# 日立半導体技術情報

製品分類	開発環境		発行番号	TN-EML-100A	Rev.	第1版
題名	HS3048BTCM01H および HS3048BTCI01H に同梱されているマニュアル(ADJ-702-358)誤記修正		情報分類	1. 仕様変更 2. ドキュメント訂正追加等 ③. 使用上の注意事項 4. マスク変更 5. ライン変更		
適用製品	HS3048BTCM01H および HS3048BTCI01H	対象ロット等	関連資料	HS3048BTCM01HJ 第1版 (ADJ-702-358)	有効期限	
		全ロット			永年

図 6.7 エミュレータ内インタフェース回路(参考)

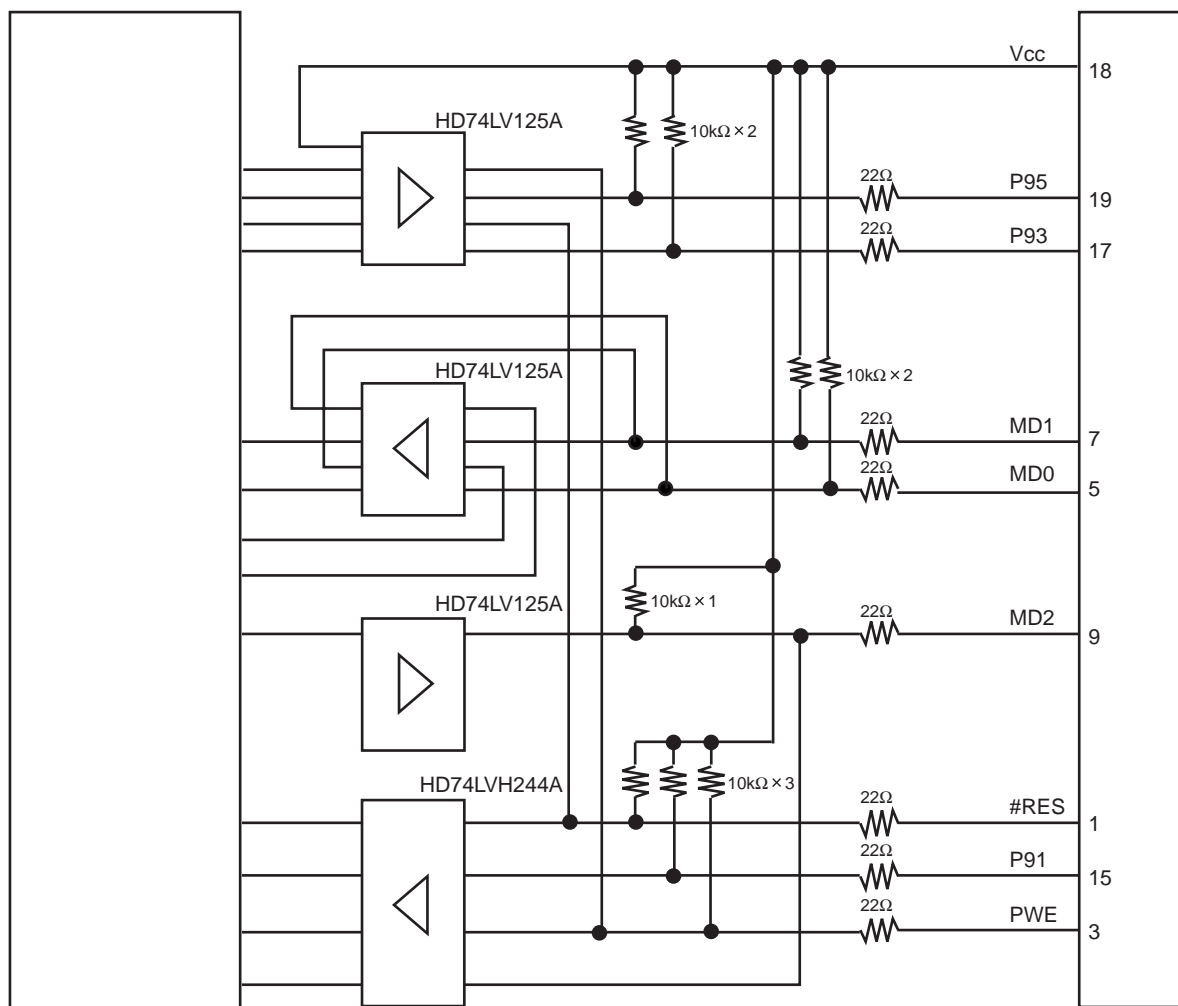
1. 誤記箇所 P.121
2. 訂正部分 図6.7
3. 修正内容 (次頁に差換え)
